Modulo per la presentazione delle osservazioni per i piani/programmi/progetti sottoposti a procedimenti di valutazione ambientale di competenza statale

ID: Codice procedura (ID_VIP/ID_MATTM):10844

Impianto per la produzione di energia elettrica da fonte eolica, costituito da 6 aerogeneratori della potenza complessiva di 37,2 MW, un sistema di accumulo da 25 MW e relative opere connesse in località "Rempillo" nel comune di Pitigliano (GR).

TESTO DELLE OSSERVAZIONI

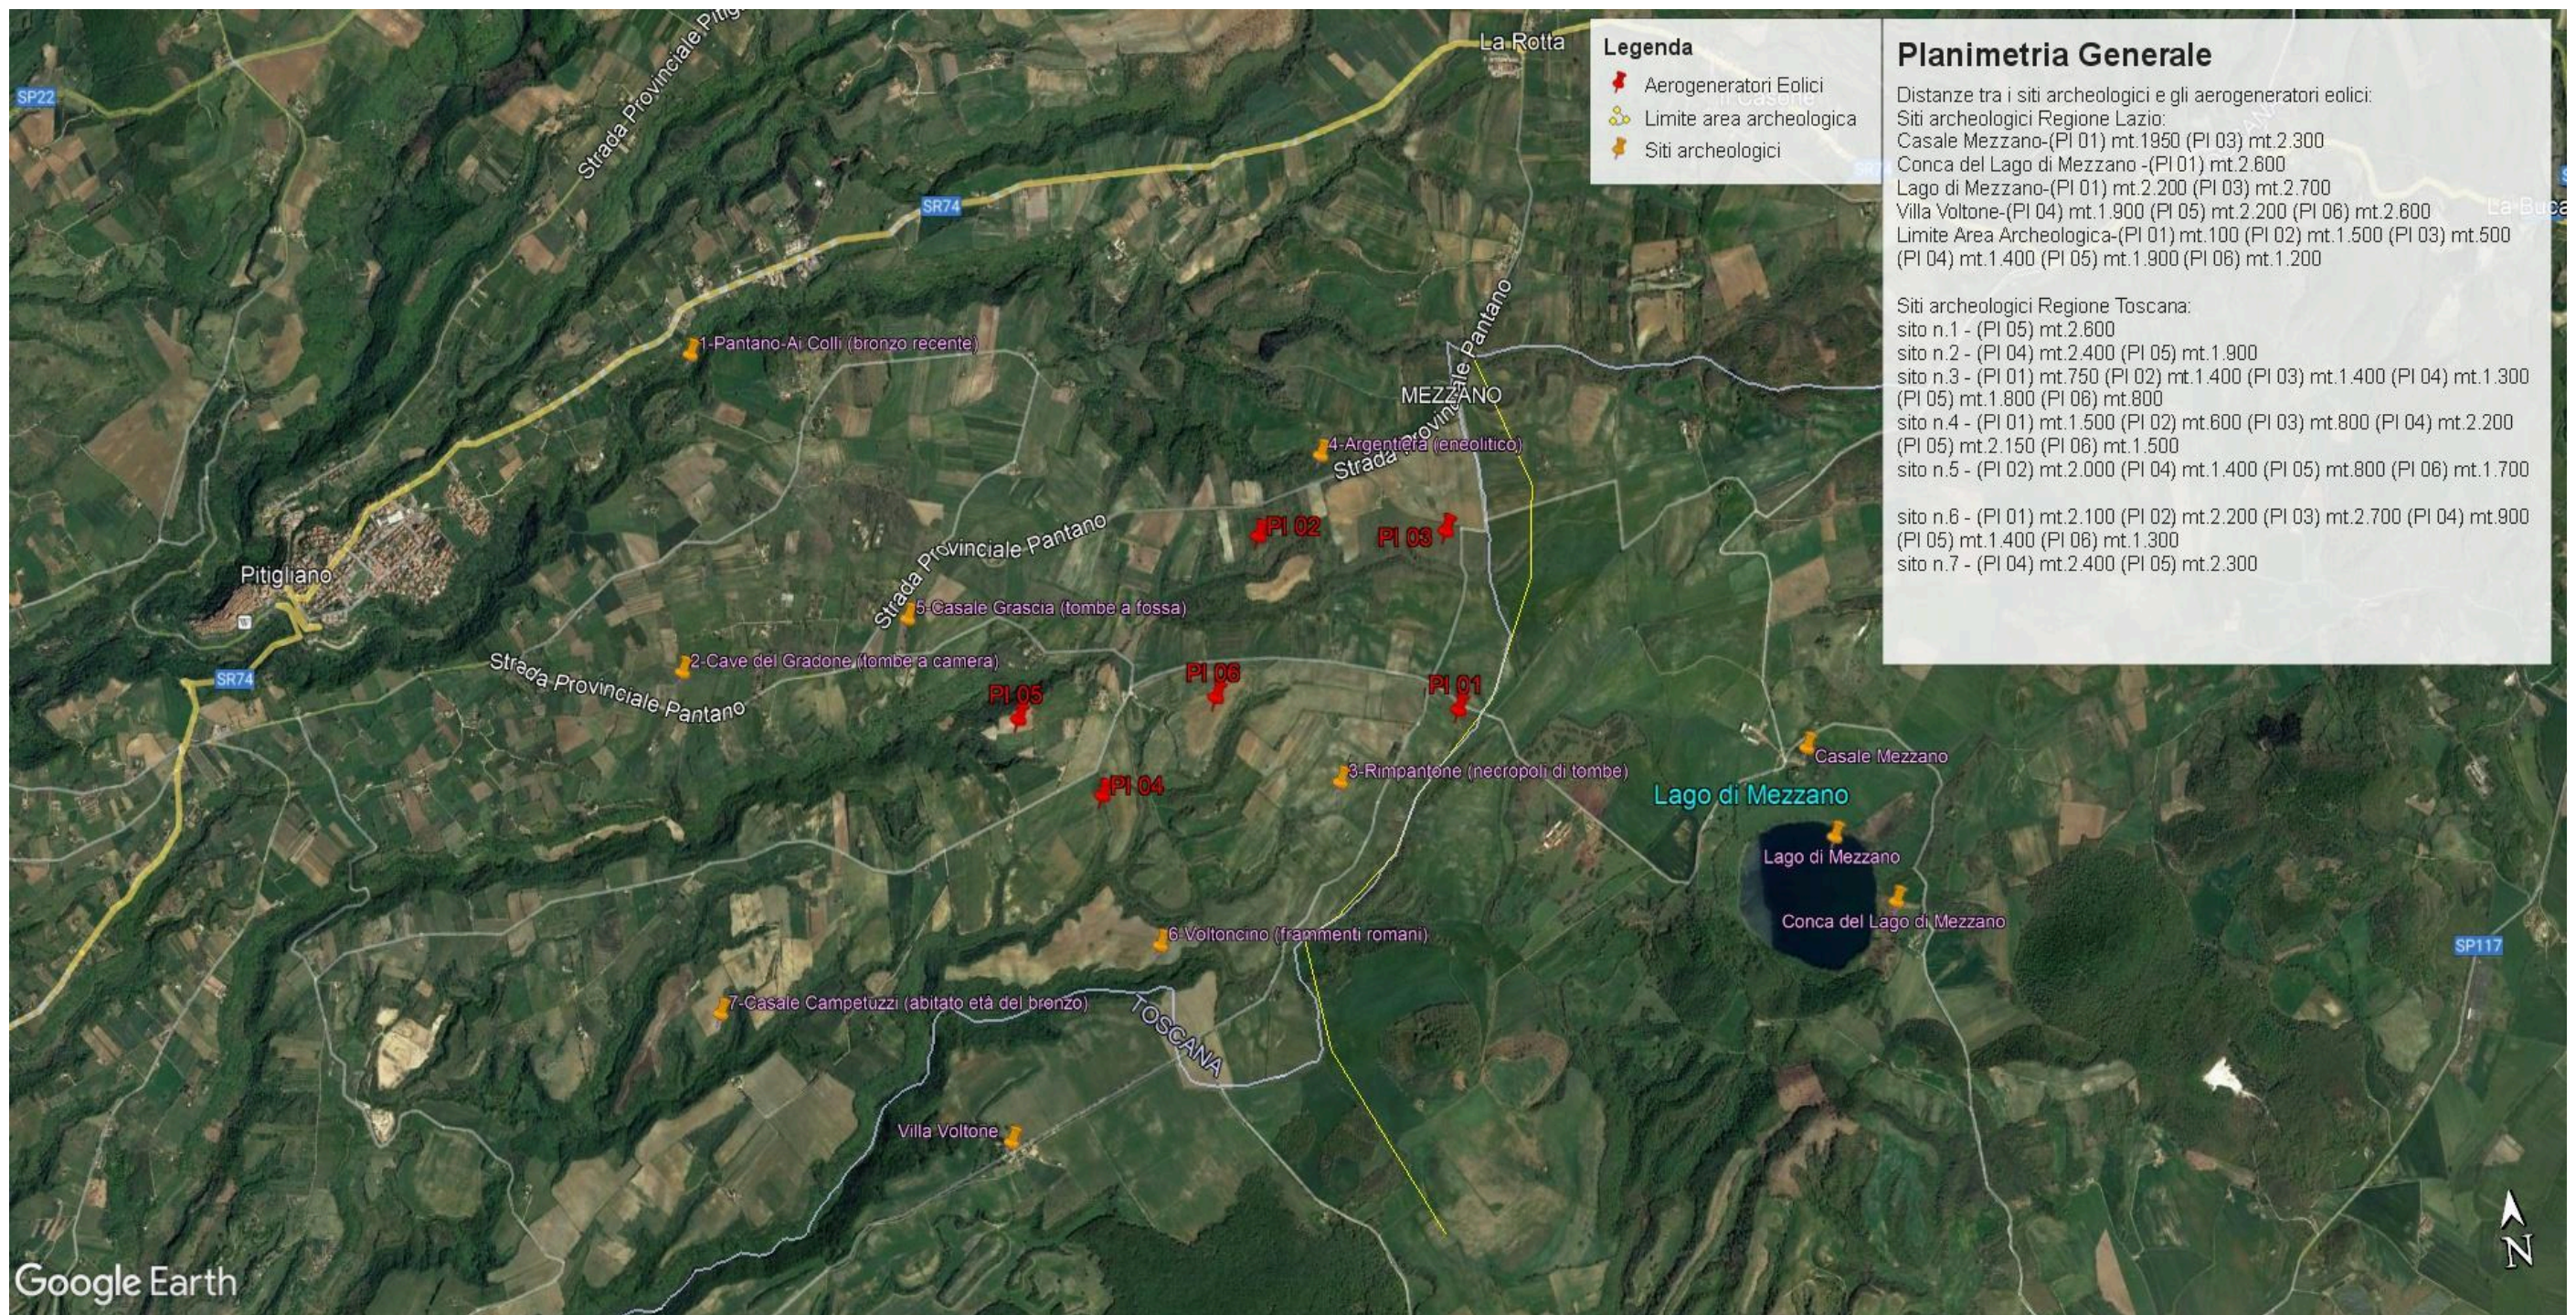
- h) Le zone di interesse archeologico evidenziate nell’immagine n. 3 a cui si aggiungono anche l’importante abitato protostorico di Sorgenti della Nova e Ruderì del Castello altomedioevale che si trovano a circa 4 km dalle aree in cui è stato progettato l’impianto eolico industriale. Poco più lontano i resti del castello medioevale “Morroneccio”. Nell’area vasta le preziose necropoli eneolitiche (Poggi Alti) ed etrusche di Pitigliano, Sovana e Sorano.

Immagine n. 3. Impatti dei sei aerogeneratori (in rosso) ricadenti nelle fasce di rispetto dei 3 km dai Beni Culturali (in giallo) e quindi in **area non idonea** al loro insediamento (ex art 20 co. 8 lettera c quater del D.Lgs n. 199/2021 e ss.mm.ii). **Inoltre si segnala che le pale P04 e P05 ricadono all'interno di un'area archeologica e quindi in altra area non idonea.**

Immagine n. 5 Intervisibilità degli impianti eolici della provincia di Viterbo anche in quella di Grosseto, in particolare nel pitiglianese.

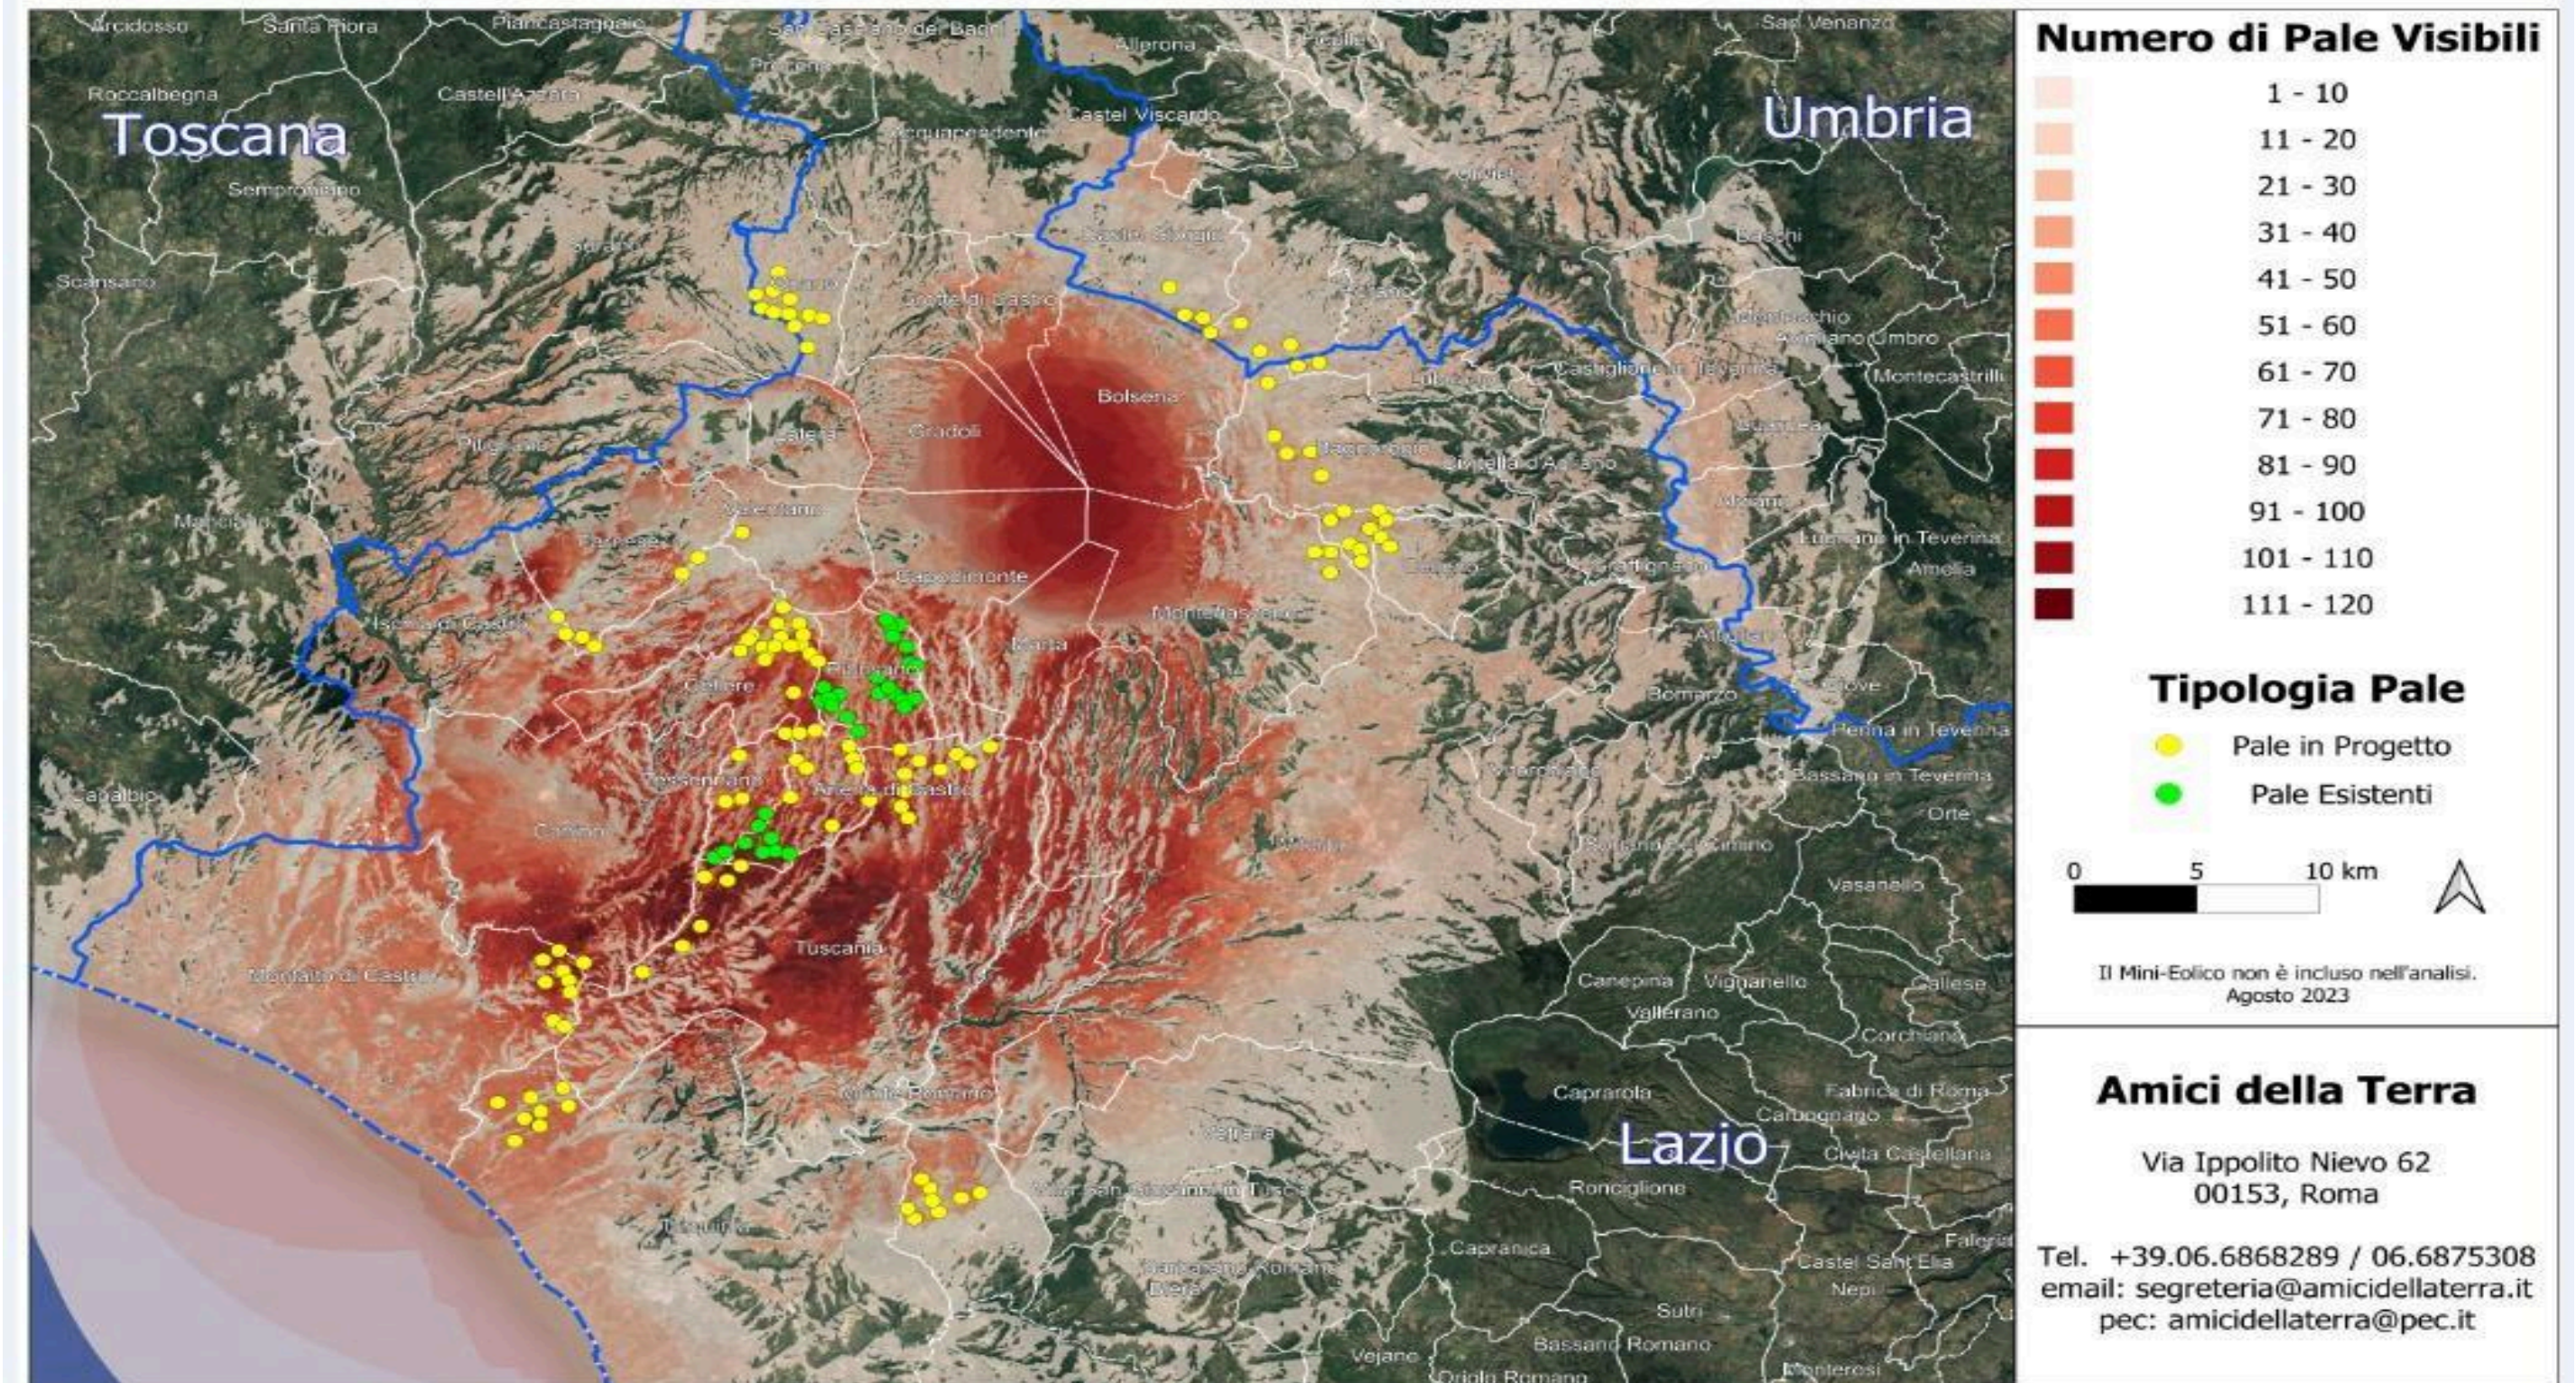
Quindi anche la Regione come Ente deputato dalla normativa nazionale a legiferare sulle aree idonee e non idonee si è espressa riguardo al fatto che abbia assolto ai doveri e alle quote stabilite dal PNIEC e in ambito regionale la provincia di Viterbo è stata quella con il più alto tasso di impianti FER tra tutte e quindi ormai satura ed il cumulo degli impianti FER installati, autorizzati e in progetto rappresenta una elevata criticità per la sostenibilità ambientale di ulteriori eventuali iniziative, L'impianto eolico “ Rempillo” pur essendo “esterno al confine provinciale e regionale ma nelle sue immediate vicinanze (a soli 100 metri i primi due aerogeneratori) oltre ad impattare sul territorio e sulle economie di tre Comuni del Lazio (Farnese, Valentano e Latera) si trova nelle fasce di rispetto dei Beni di notevole interesse pubblico come si è evidenziate nelle Osservazioni nn. 1 e 2 e crea anche degli impatti negativi anche sui beni naturalistici come verrà dettagliato nell'Osservazione n. 4. Inoltre andrebbe a sommarsi al già enorme cumulo di impianti eolici e fotovoltaici e geotermici che già creano una elevata criticità ambientale nella provincia di Viterbo e interferiscono anche con il

territorio toscano come si può vedere dalle immagini nn. 4 e 5 dell'Allegato n. 1.
